Nabovarsel

83/366 - LØRENVEIEN 13 - SINSEN KIRKE - FORHÅNDSUTTALELSE - FASADEENDRING

13031-Sinsen Kirkes Barnehage
0585 Oslo
GNR/BNR: 83/366

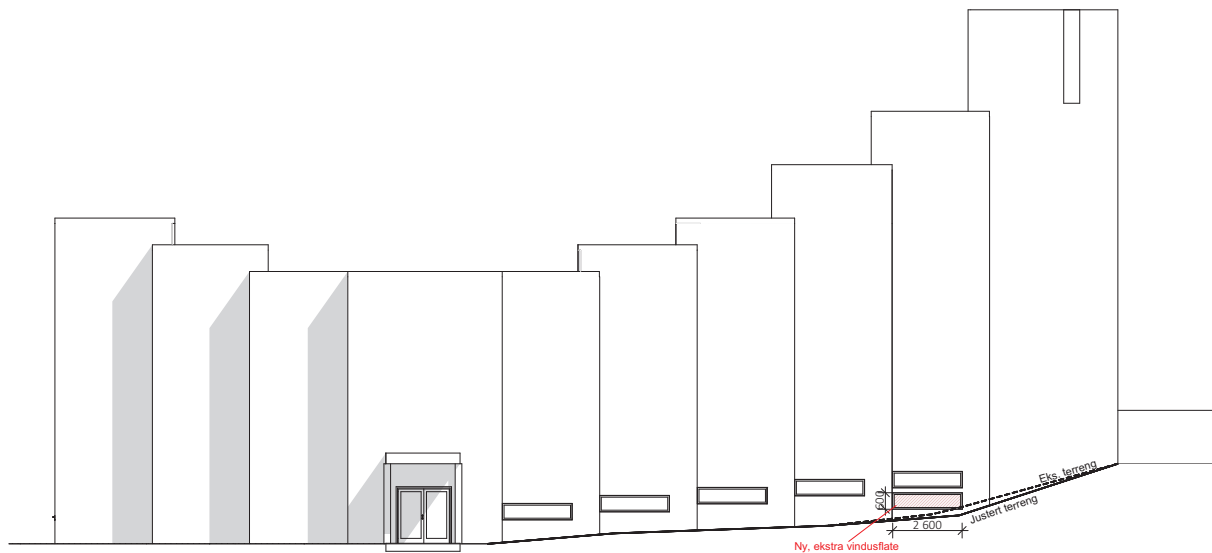
Nordfasade: Nordfasaden preges av et asymmetrisk vindusfelt i 1.etasje og et mer symmetrisk vindusfelt med dør i underetasjen. Fasaden vender mot Sinsen VGS og er lite synlig fra gate. Begge ”gavl”fasader mot syd og nord har flere uthullinger i form av vindusfelt og dører, og disse fasadene har mindre lukket preg enn de øvrige fasadene og etter vår vurdering en høyere tålegrense med hensyn til det arkitektoniske uttrykket. Tiltaket er dessuten foreslått på en lite eksponert del av fasaden som vender mot skolen. **Byantikvaren vil ikke motsette seg de foreslåtte endringene på nordfasaden, men ser det som en forutsetning at nye vinduer og dører utføres med rammemateriale i tre, med høy kvalitet og males i samme mørke brune farge som eksisterende vinduer.**

Vestfasade: Vestfasaden preges av lukkede fasader med kun en lav vindusåpning i underetasjen på hver ”skive” – med unntak av kirketårnet. Den foreslåtte utvidelsen av vindusåpningen som ligger lengst syd på fasaden, vil etter Byantikvarens vurdering bryte med fasadens lukkede preg. **Byantikvaren frårder derfor utvidelse av vindusåpninger på denne fasaden og anbefaler at det eventuelt dispenseres fra aktuelle forskrifter (TEK 10) ut i fra hensynet til og ønsket om å beholde bygningens estetiske kvaliteter.**

Terreng: Den foreslåtte endringen av terrenget langs nordfasaden vil etter vår vurdering i liten grad svekke verneverdiene ved eiendommen, og en nivåforskjell i terrenget mellom underetasjen og 1.etasje mot Lørenveien vil ivaretas i tilstrekkelig grad. **Byantikvaren vil derfor ikke motsette seg endringen, men ser det som en forutsetning at det ikke opparbeides forstøtningsmurer eller andre elementer som understreker det opparbeidete terrenget.**

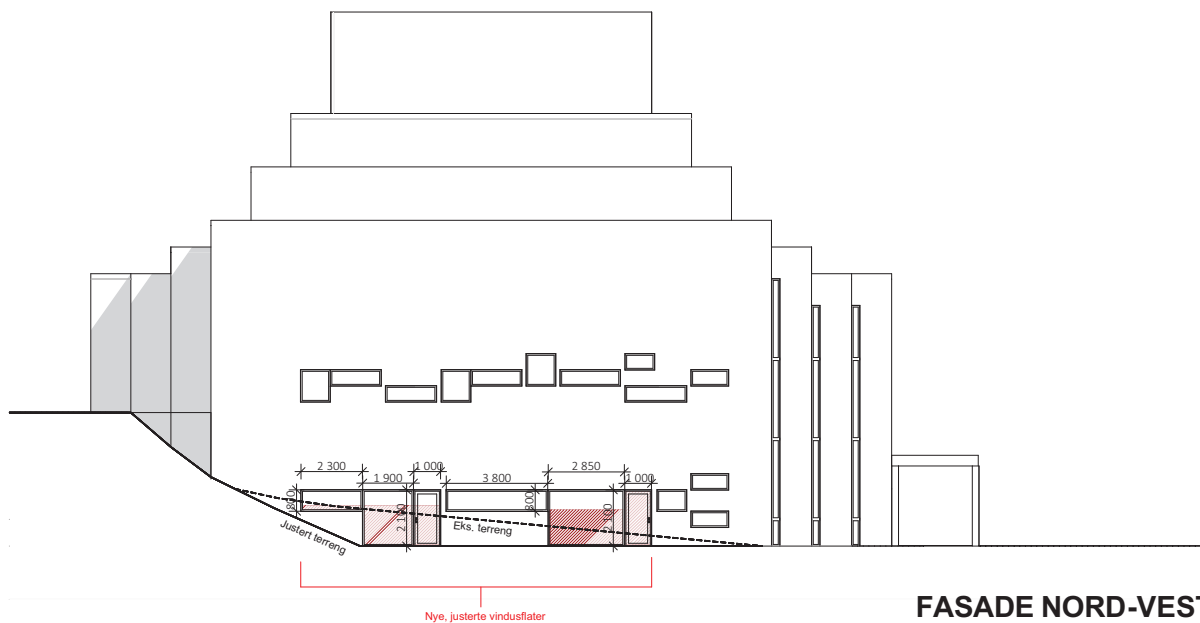
C	28.10.2013	Endring vindusflate fasade sydvest	TW	
B	10.10.2013	Måling av endring lysåpninger	TW	
A	24.06.2013	Justering gard. + fasade	KD	-
Rev.	Dato	Beskrivelse	Sign	Kontr.
